原科研廃棄物処理場設工認（その４）に係るコメント回答

(審査会合資料について)

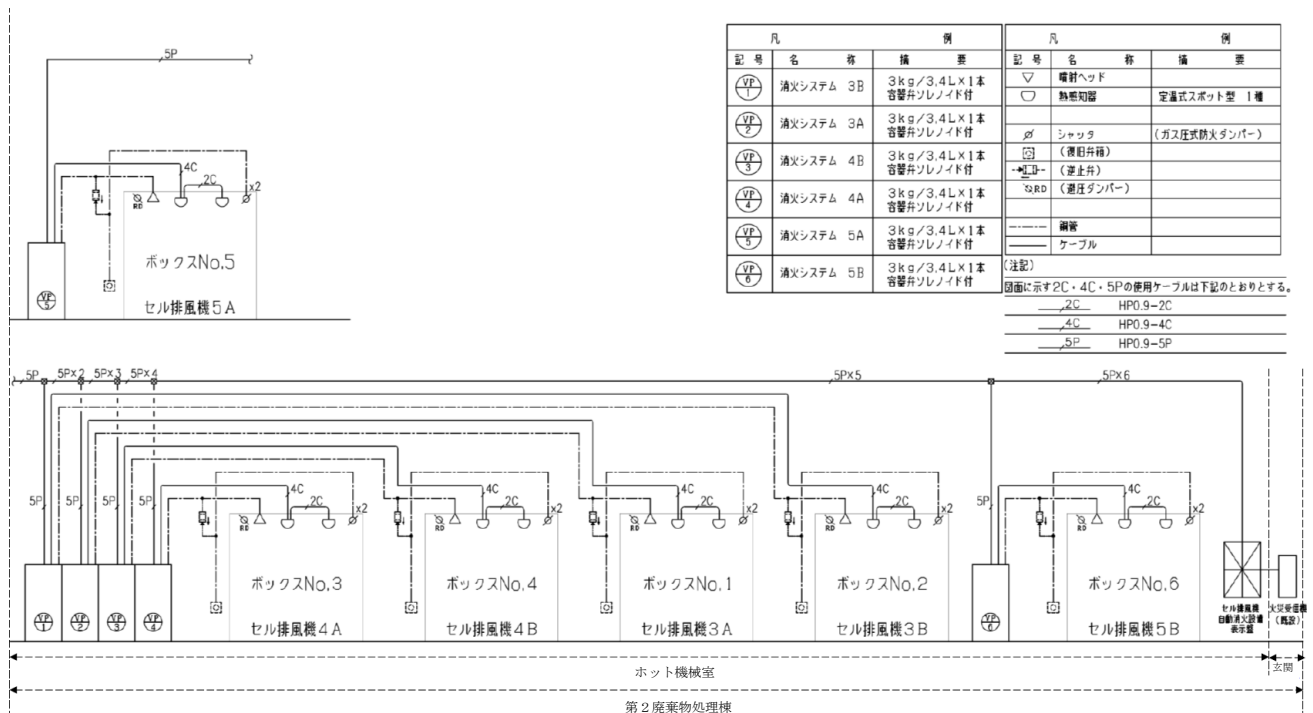
セル排風機に係る動力ケーブルの更新について、系統分離に係る施工状況の概要図を示すこと。（P.19 の系統図ではよくわからないため）

セル排風機の動力ケーブルについては、令和3年1月15日付け令02原機（科バ）010をもって申請を行ったが、申請段階においては、動力ケーブルの一部を切り出し、難燃性試験を実施するものであった。しかしながら、全系統の動力ケーブルを難燃性材料のケーブルに更新するとともに、影響軽減の観点から、新たに系統分離を検討することになり、敷設ルート等の詳細設計に時間を要すことから、本申請からは切り離し、今後申請を予定している後段の設工認において申請することとする。

図-1.6-1 ボックス No. 1 の形状及びボックスに設置する機器の配置図 (代表例)

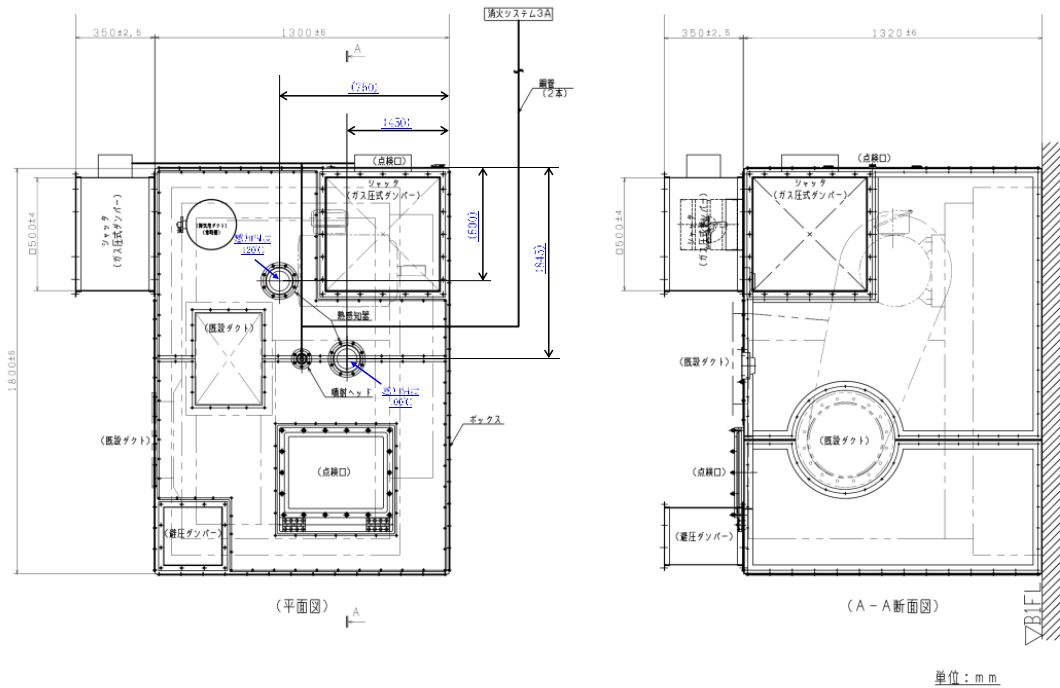
検査における確認を念頭に、ボックスの構造を図示すること。

ボックス内を火災区域にするのであれば、火災及び消火による内圧上昇に対してボックス及びシャッタの構造が健全であることを示すこと。

検査を踏まえ、以下のとおり図面に位置等が分かる記載を追記する。

各ボックスには、下図のとおり避圧ダンパを設けており (代表例図-1.6-1 参照)、火災及び消火による内圧上昇時に圧力を逃がす構造となっているため、ボックス及びシャッタの構造は健全な状態を維持することが可能である。
